GFA AD 523
(ISSUE 1)

GFA AIRWORTHINESS DIRECTIVE

- SUBJECT:** Modification of the magneto housing.
- BACKGROUND:** Mandatory Technical Bulletin of Rotax. Obviously there is a possibility of unintentional ignition advance due to an inadmissible modified original electronic box.

ROTAX AVIATION ENGINES		TECHNISCHE MITTEILUNG / TECHNICAL BULLETIN		Seite/page 1 of 5	Nr. 535-07 May 1998
Magnetgehäuse für ROTAX Motor Type 505 (Serie) und 535 (Serie)		Magneto housing for ROTAX engine type 505 and 535			
Gegenstand Modifikation des Magnetgehäuses		Subject Modification of the magneto housing.			
Betreff Alle Motoren Type 505 (Serie) und Type 535 (Serie).		Engines affected All versions of engine type 505 and 535.			
Anlaß Ungewollte Zündversstellung durch Verwendung einer unzulässig modifizierten Original-Elektronikbox.		Reason Unintentional ignition advance in use of a inadmissible modified, original electronic box.			
Fristen — sofort bei defekter Elektronikbox, — bei der nächsten 25h-Kontrolle oder Jahreskontrolle, jedoch spätestens bei der nächsten Grundüberholung.		Compliance — without delay if electronic box is defective. — at the next 25" check or annual check but at the latest on t

Bild / fig. 1

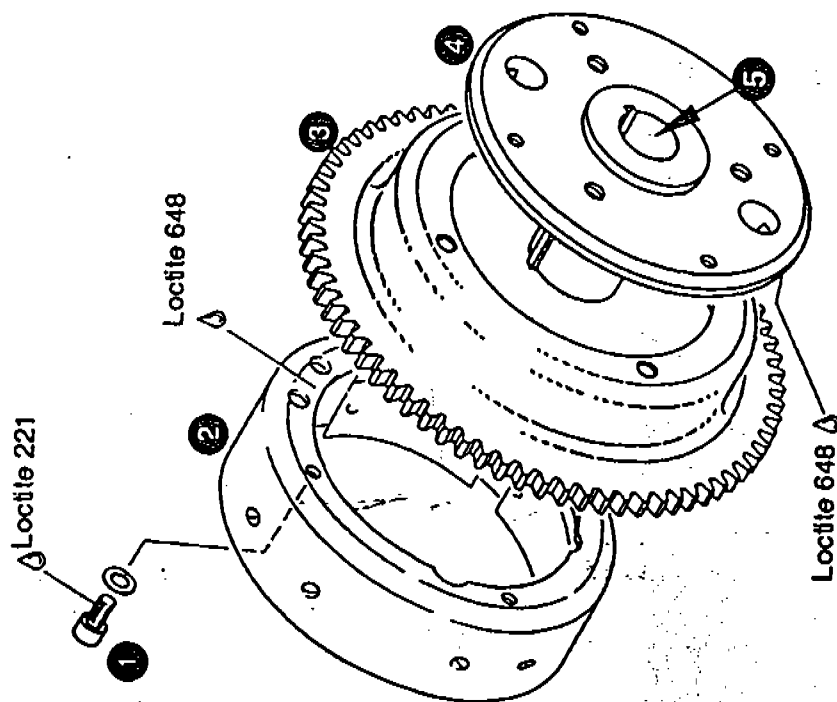
Consult fig. 1 of the Repair Manual of engine type 505 / 535.

Removal of the magneto housing as per chapter 6, 7 and 8 of Repair Manual for engine type 505 / 535.

Bild / fig. 2

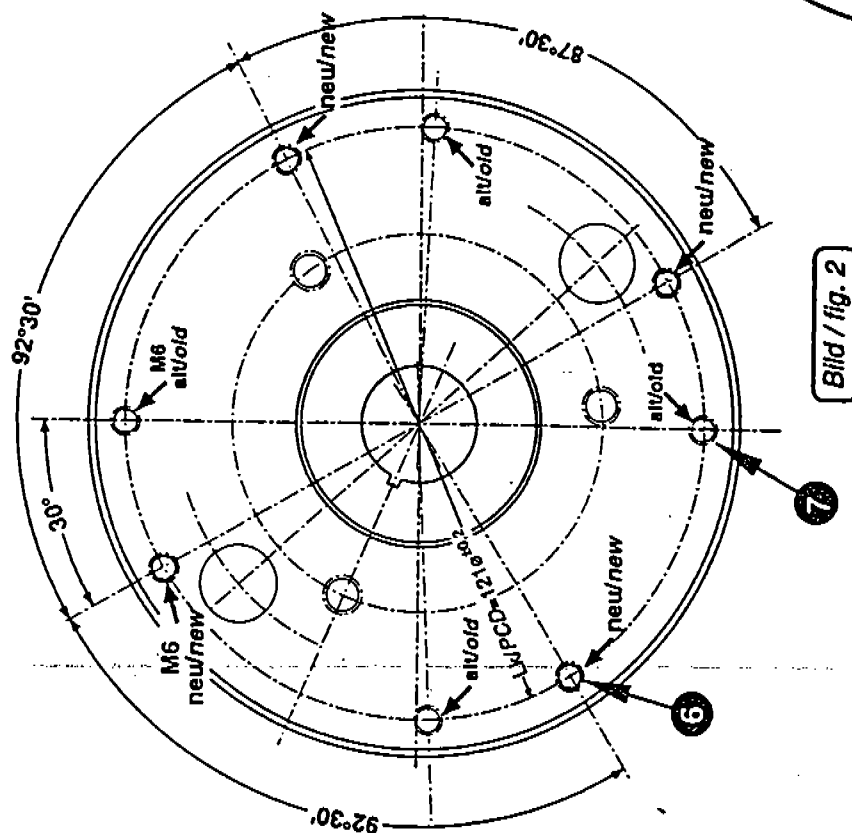
Drill 4 new tapped holes ⑥ in magneto housing in accordance with fig. 2. Drill out the existing M6 tappings ⑦ to avoid any confusion.

■ **ATTENTION:** If there is no feasibility for the exact machining of the 4 tappings, order a modified magneto housing from the manufacturer.

4 neue Gewindebohrungen ⑥ entsprechend Bild 2 am Magnetgehäuse anbringen. Die bestehenden M6-Gewinde ⑦ ausbohren um eine Verwechselung zu verhindern.

Bild / fig. 3

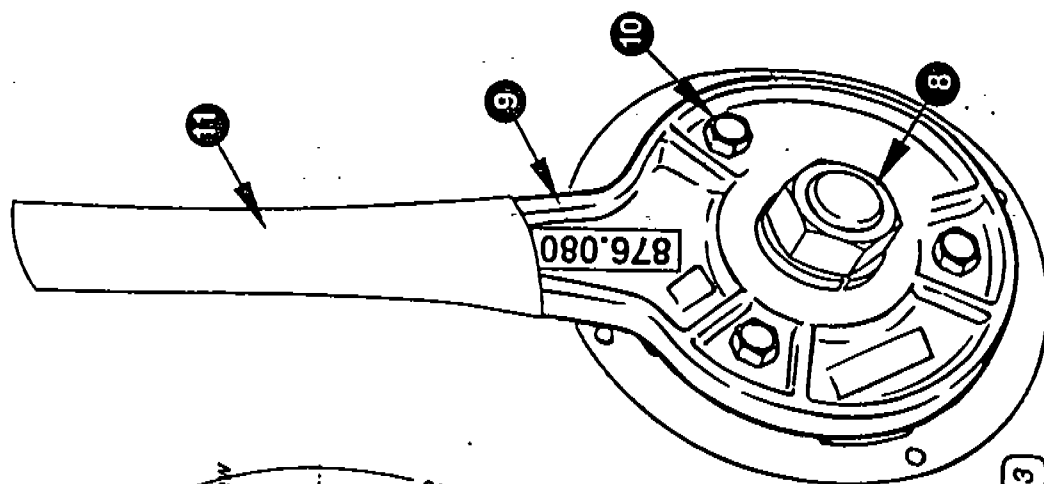
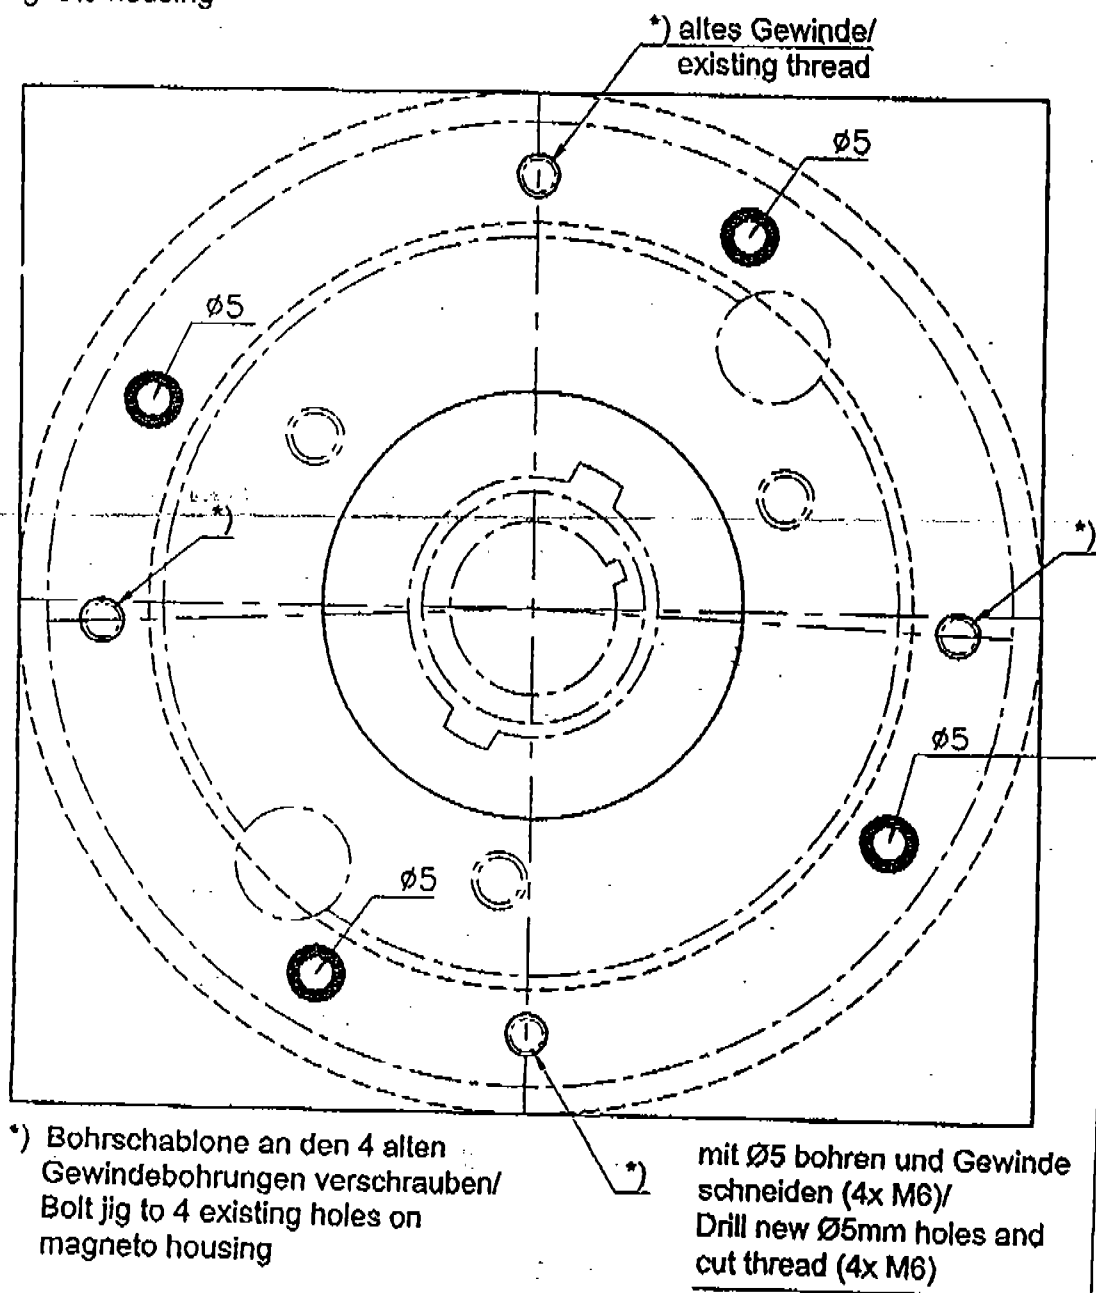
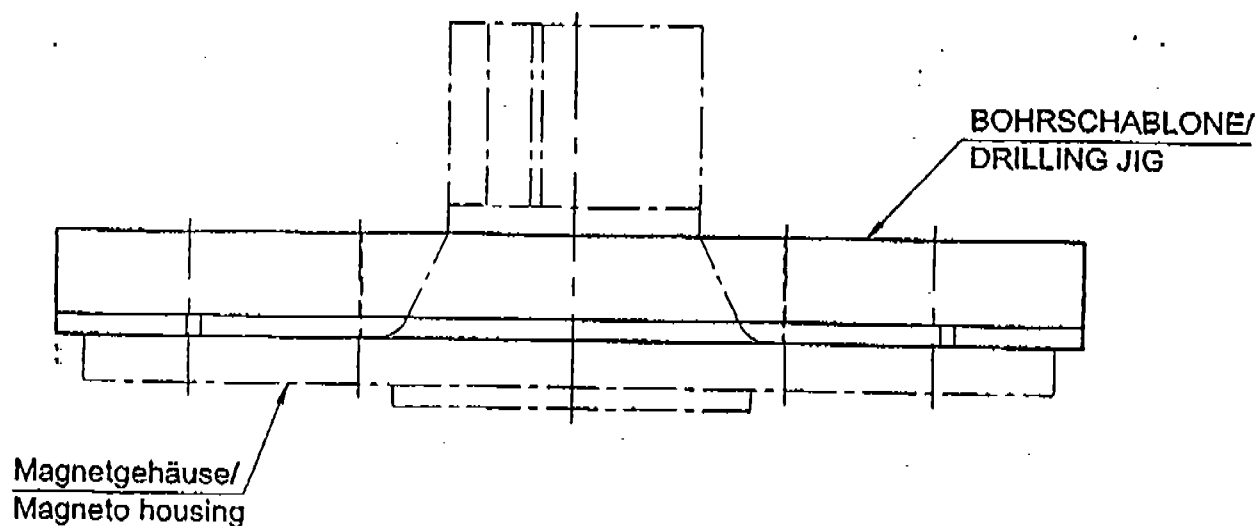
SCHEMP-HIRTH - BOHRSCHABLONE / DRILLING JIG
 (Techn. Mitteilung/Technical Bulletin ROTAX-Nr. 535-07)
